Informationsvorlage		Vorlage-Nr: VO/GV08/2016-1672
Gemeinde Bad Kleinen		Status: öffentlich
Federführend:		Aktenzeichen:
Bauamt		Datum: 24.03.2016
		Einreicher: Bürgermeister
Information über die Änderung der Straßenausbauquerschnitte für die Sanierung der Alten Dorfstraße in Gallentin		
Beratungsfolge:		
Beratung Ö / N	Datum	Gremium
Ö	20.04.2016	Ausschuss für Bau-, Verkehrsangelegenheiten und Umwelt Bad Kleinen
Ö	11.05.2016	Gemeindevertretung Bad Kleinen

Sanierung Alte Dorfstraße in Gallentin

Sanierung Alte Dorfstraße in Gallentin

Station 0+163
Straßenquerschnitt A - A
 Alte Dorfstraße - Begegnungsverkehr

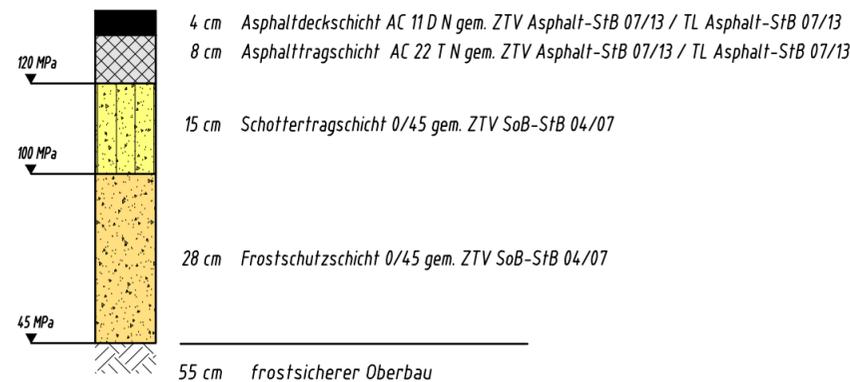
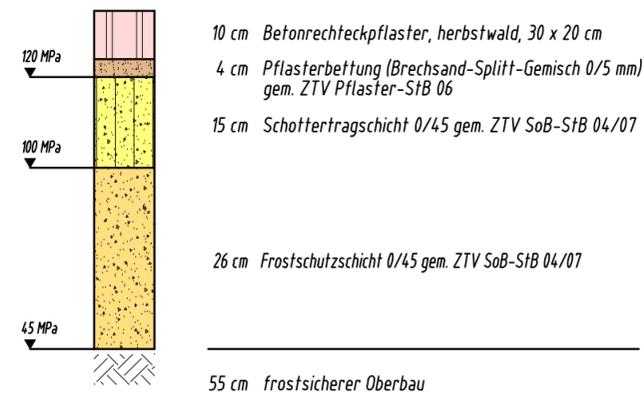
Die Ausführungsplanung des beauftragten Planungsbüros musste im Zuge der fachtechnischen Prüfung durch die Straßenaufsichtsbehörde und nach Abstimmung mit dem Bürgermeister geändert werden. Die Verkehrsfläche um den Dorfanger wird als Mischverkehrsfläche in einer Breite von 3,50 m in Pflasterbauweise mit einseitigem Bankett hergestellt. Die Zweirichtungsfahrbahn zwischen Dorfanger und Bahnunterführung wird von 3,50 m auf 4,50 m mit einseitigem Bankett verbreitert und der Gehweg von 1,25 m auf 1,50 m. Für die Mehrkosten wurde beim Zuwendungsgeber eine Aufstockung der Zuwendungen angefragt.
